**Avis délibéré de la mission régionale d'autorité
environnementale concernant le projet de centrale
photovoltaïque sur l'ancienne carrière des Grandes
Bruyères, par la compagnie nationale du Rhône (CNR),
sur la commune de Montagny (69)**

Avis n° 2021-ARA-AP-1186

Avis délibéré le 10 septembre 2021

Figure 2: Plan du projet (source : étude d'impact)

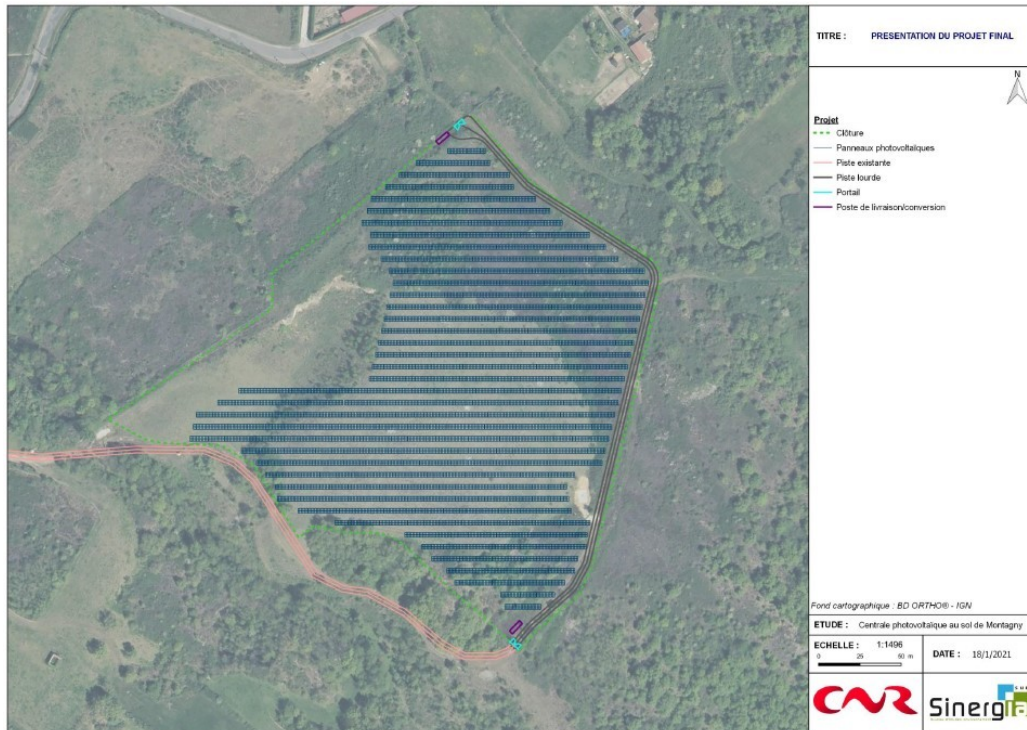
La méthode d'ancrage au sol des structures n'est pas déterminée. Le recours à des plots en béton n'est pas écarté si l'étude géotechnique (pas encore réalisée) révèle que la nature des sols le nécessite.

Le point de raccordement du projet au réseau de distribution d'électricité n'est pas identifié et, de fait, le tracé nécessaire à ce raccordement n'est pas indiqué.

Figure 3: Situation du projet par rapport aux espaces naturels remarquables voisins (source : étude d'impact)

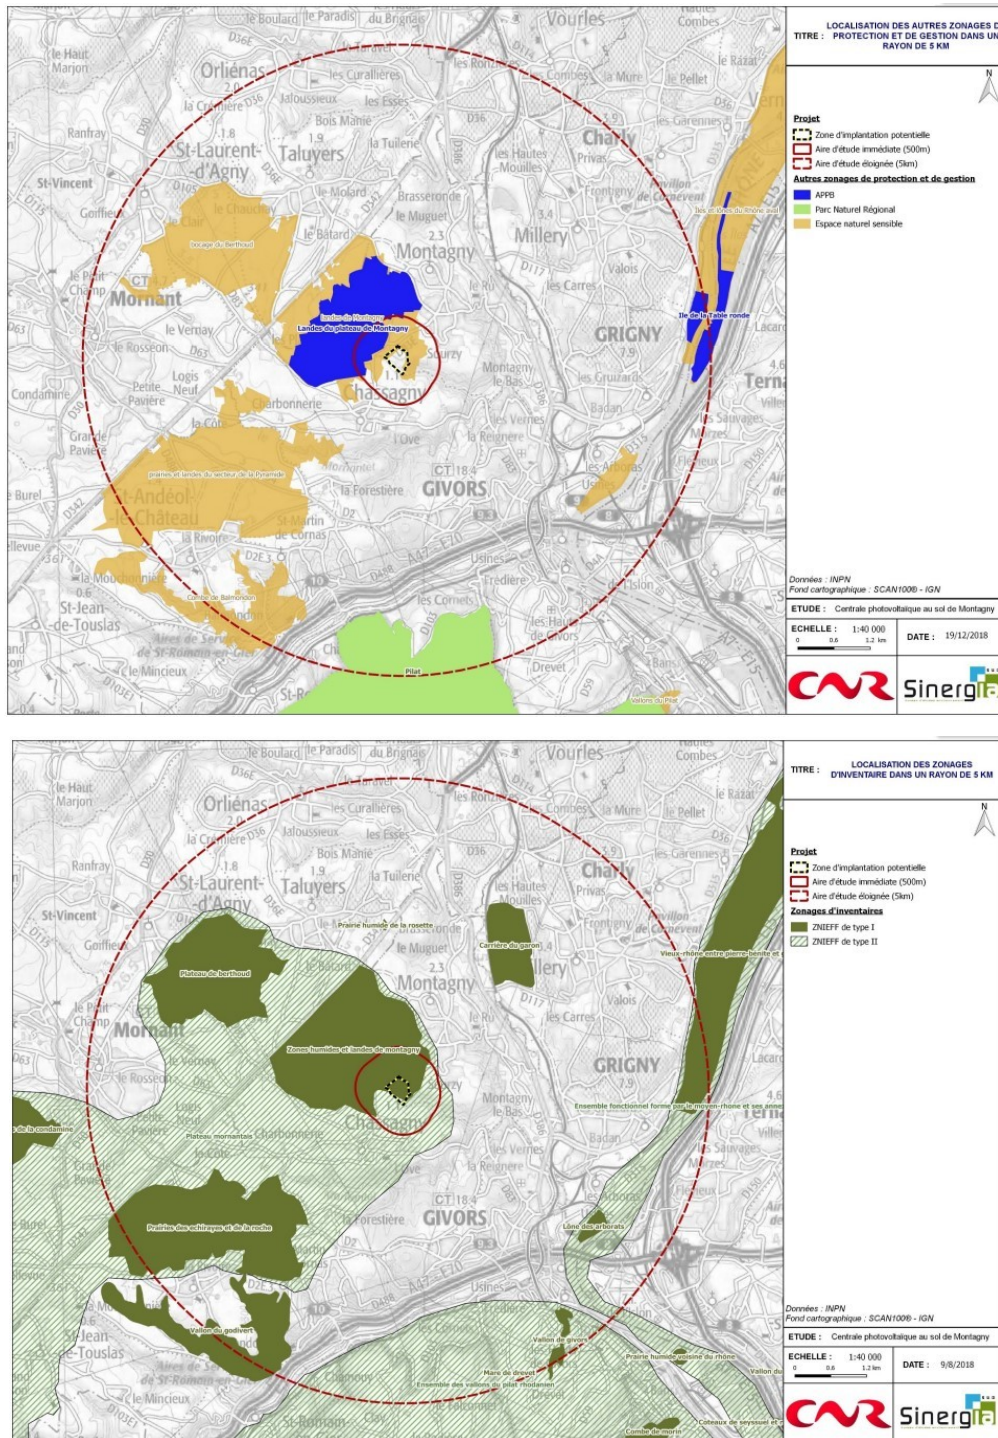
L'aire d'implantation du projet est située à proximité immédiate de l'espace naturel sensible des Landes de Montagny². Les franges du projet sont même incluses dans ce site. Cet ENS³ est géré par le département du Rhône, et en partie couvert par un arrêté préfectoral de protection de biotope (APPB)⁴ et une zone naturelle d'intérêt écologique floristique et faunistique⁶ (Znieff) de type I⁷ (cette dernière couvrant le site du projet). Il est constitué d'une mosaïque de milieux (landes, prairies, haies bocagères, bosquets, zones humides) accueillant une faune et une flore variée et remarquable : insectes, amphibiens, plantes, oiseaux, etc.

Le site du projet est par ailleurs inclus dans la Znieff de type II du Plateau Mornantais, vaste territoire qui constitue une zone de halte migratoire privilégiée pour de nombreuses espèces d'oiseaux.
